Direction Régionale de l'Environnement, de
l'Aménagement et du Logement de Rhône-Alpes

Avis de l'autorité environnementale
(En application de l'article L122-1 du code de l'environnement et du Décret 2009-496)
Création de la ZAC Lyon Confluence 2ème phase

Le dossier d'étude d'impact soumis à avis de l'autorité environnementale est dressé dans le cadre de la création de la zone d'aménagement concerté "Z.A.C Lyon Confluence 2ème phase".

Illustration 1: Le périmètre de la ZAC Confluence 2 et les principes d'aménagement

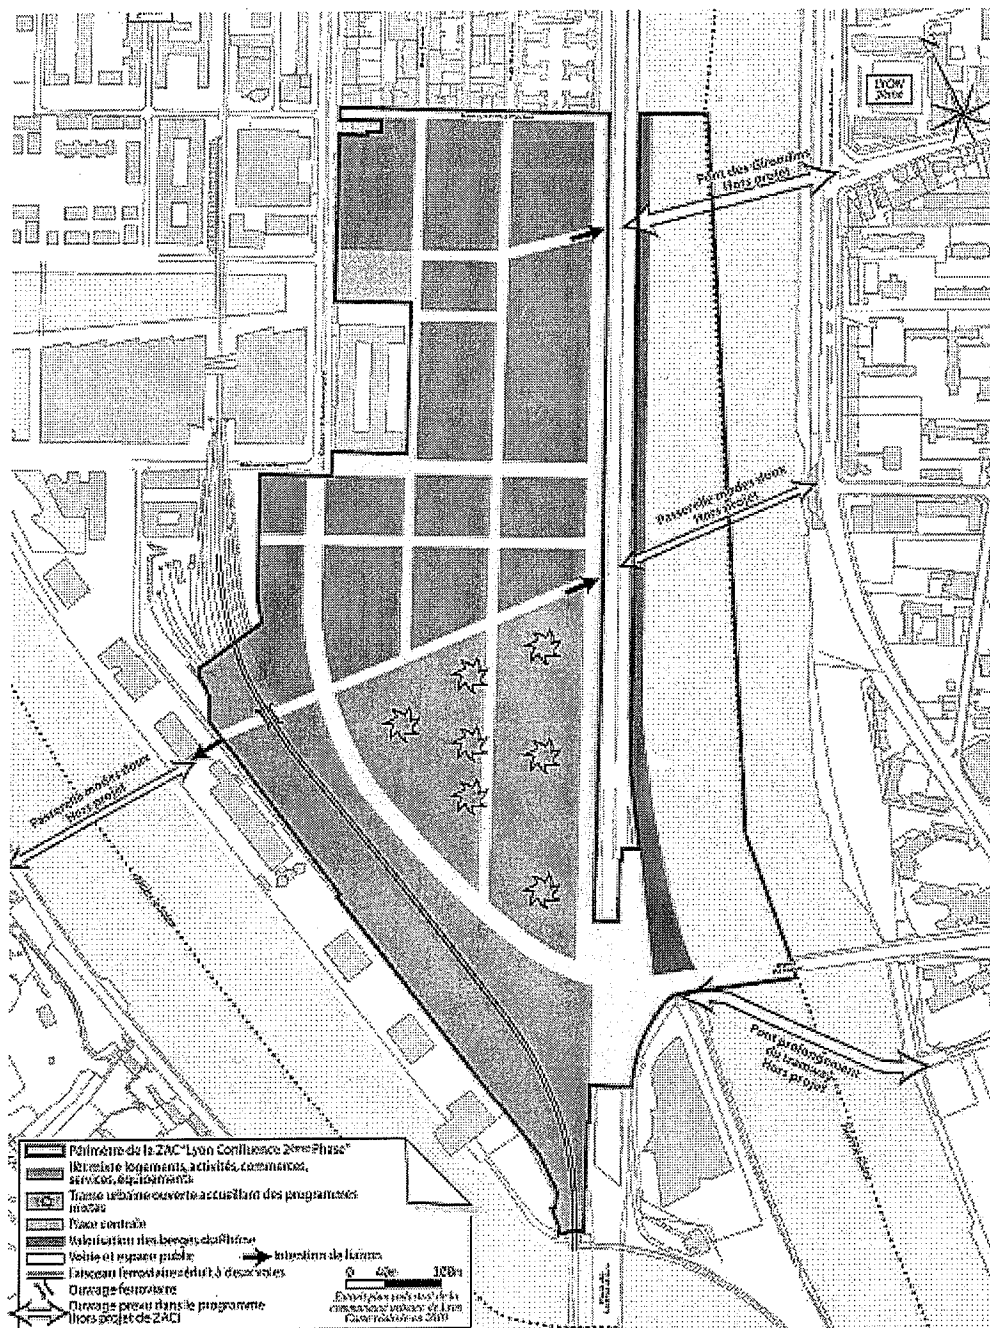
Cependant, le plan masse dans la phase 2 montre que cette percée visuelle est nettement atténuée en allant vers l'est et le Rhône par un pincement de la perspective des espaces publics (rue, places...) dû à la construction d'un des îlots au sud de la voie.

Il aurait été intéressant de pousser la logique jusqu'au bout, c'est-à-dire de prolonger cette percée visuelle sous forme d'espace public afin de l'ouvrir jusqu'au Rhône, et de conforter le lien visuel entre Saône et Rhône, entre les Balmes de Ste Foy et le quartier de Gerland, mais surtout, plus largement, de restituer ce quartier du sud de la presqu'île à son grand paysage des 2 vallées dont le lien est uniquement fait au niveau de la pointe de la Confluence.
